II/332, III/27212, III/3323 Straky

Komunikace II/332 - Krchleby

Změnový list

Popis a zdůvodnění Změny: Výměna materiálu aktivní zóny

Střáky SO 102a
Lokální sanace parapláňě 0,520 – 0,560

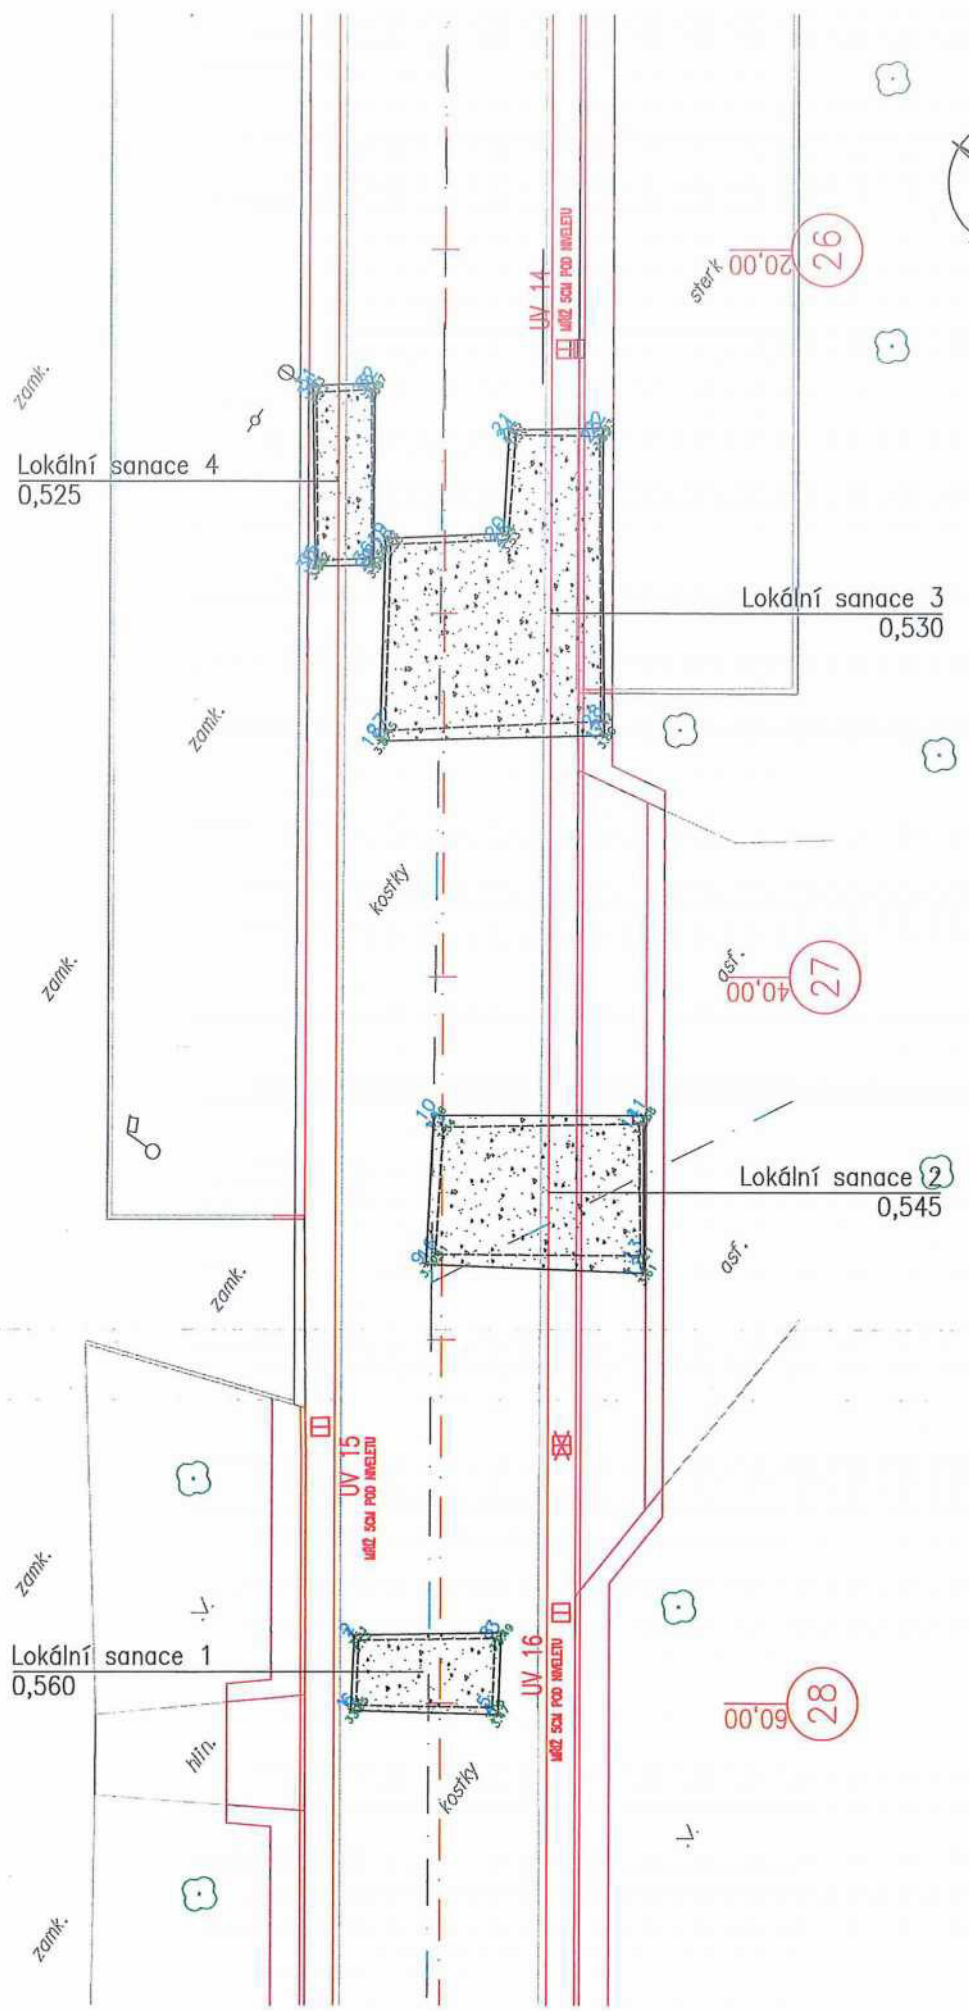
V průběhu realizace stavby při odtěžení podkladních vrstev na parapláni bylo zastiženo v lokálních místech komunikace v aktivní zóně nevhodné podloží. Byly nalezeny heterogenní písčitohlinité zeminy (navážky) s příměsí úlomků cihel. Zastižené zeminy nejsou dle ČSN 73 6133 vhodné pro použití do aktivní zóny komunikace, jsou obtížně zpracovatelné, navíc u fragmentů cihel hrozí při degradaci bobtnání (doklad č.08).

Navážky v uvedené nevyhovující kvalitě nebyly předpokládány projektovou dokumentací stavby. Z tohoto důvodu objednatel přistoupil k jejich výměně, tj. v místech zastižení nevhodného materiálu byla provedena lokální sanace. Heterogenní navážky byly odtěženy do hloubky 0,40m na povrch kvartérních zemín, tj. cca 0,10m nad povrch parapláne a následně nahrazeny vhodnými zeminami. Na báze sanace byla v předstihu vložena separační geotextilie. Dále bylo použito recyklované kamenivo pro sanaci frakce 16/63mm, doplněné prachem. Vzhledem k rozsahu sanovaných míst a přítomnosti inženýrských sítí byly lokální sanace provedeny výměnou.

Plochy: 78,7 m²
Kubaturny: 32,1 m³ (viz. výpočty)
